改善箇所説明図

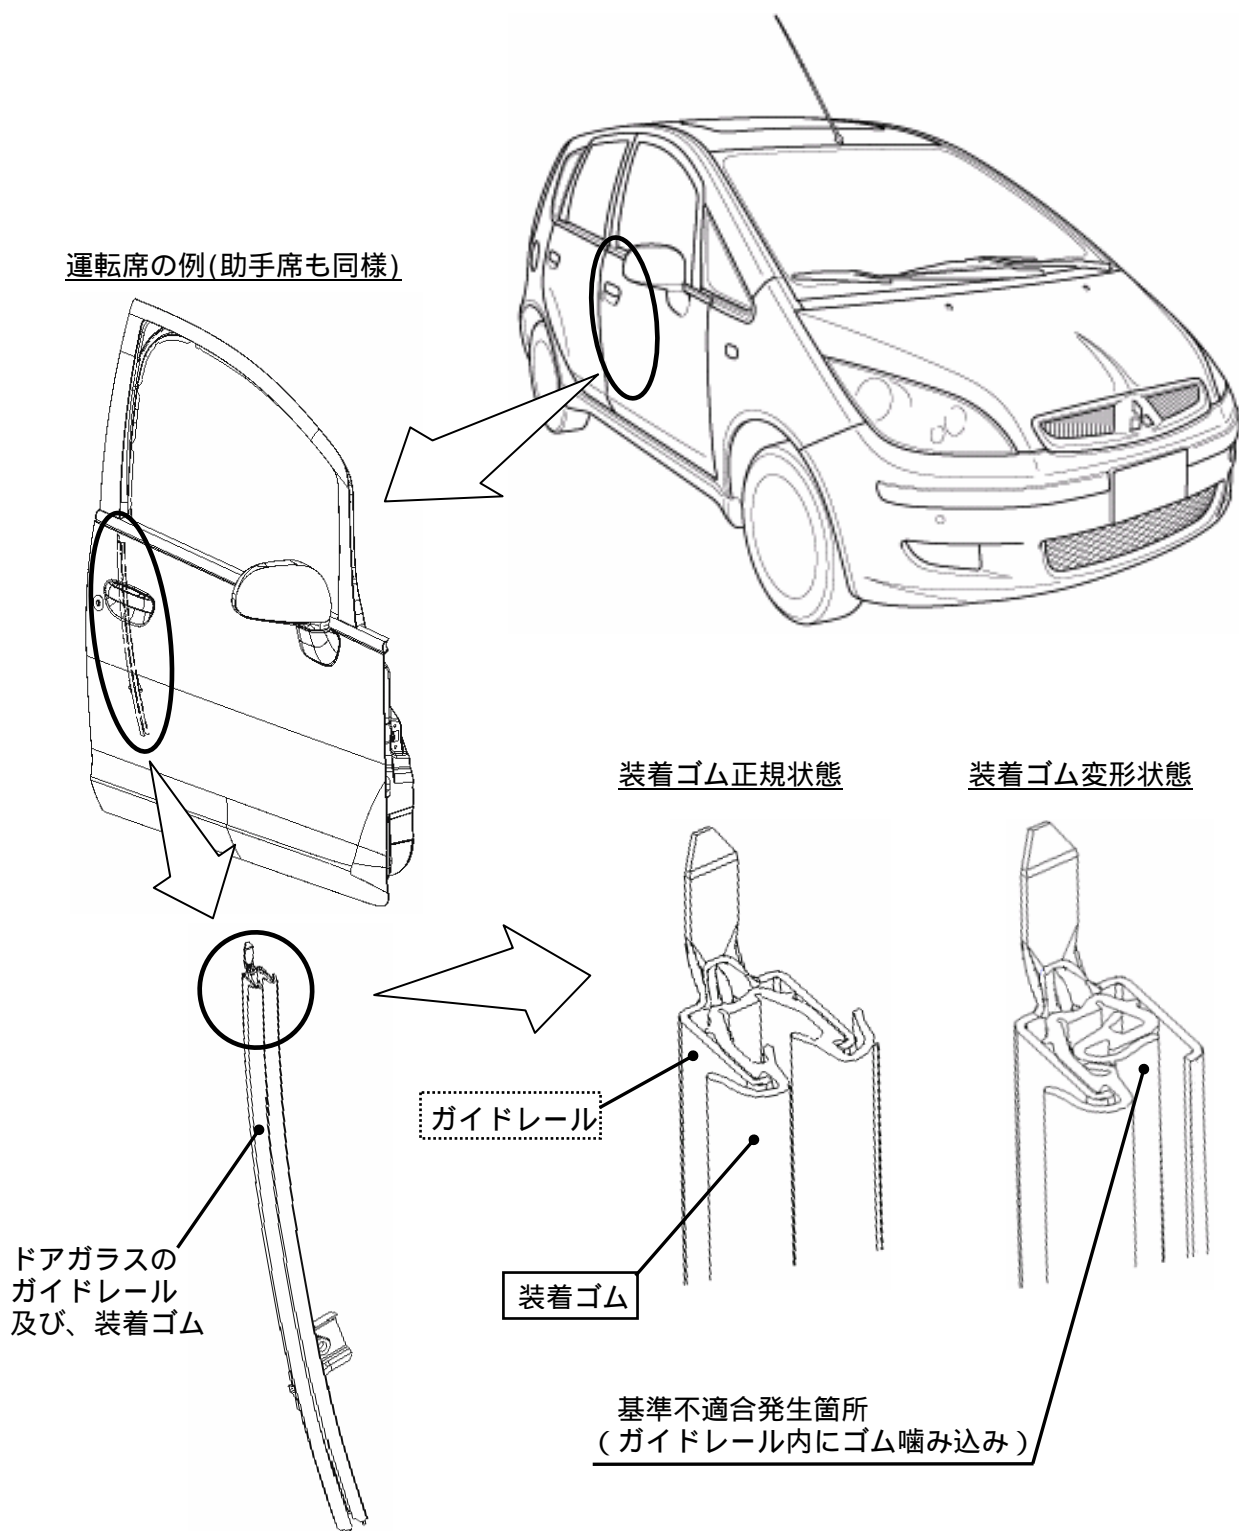
前席ドアガラスの組付け作業が不適切なため、ドアガラスのガイドレール内に装着されたゴムが変形しているものがある。そのため、そのまま使用を続けると、ドアガラス昇降操作の繰り返しにより当該ゴムが噛み込み、最悪の場合、ドアガラスを下げた際、ドアガラスがガイドレールから外れドア開閉用ロッドに干渉し、ドアが開くおそれがある。

全車両、前席ドアのガイドレール内に装着しているゴムを点検し、変形している場合はゴムを新品と交換するとともにガイドレールを点検し、変形している場合は修正する。

注：図中の 内は交換部品を、 内は修正部品を示す。
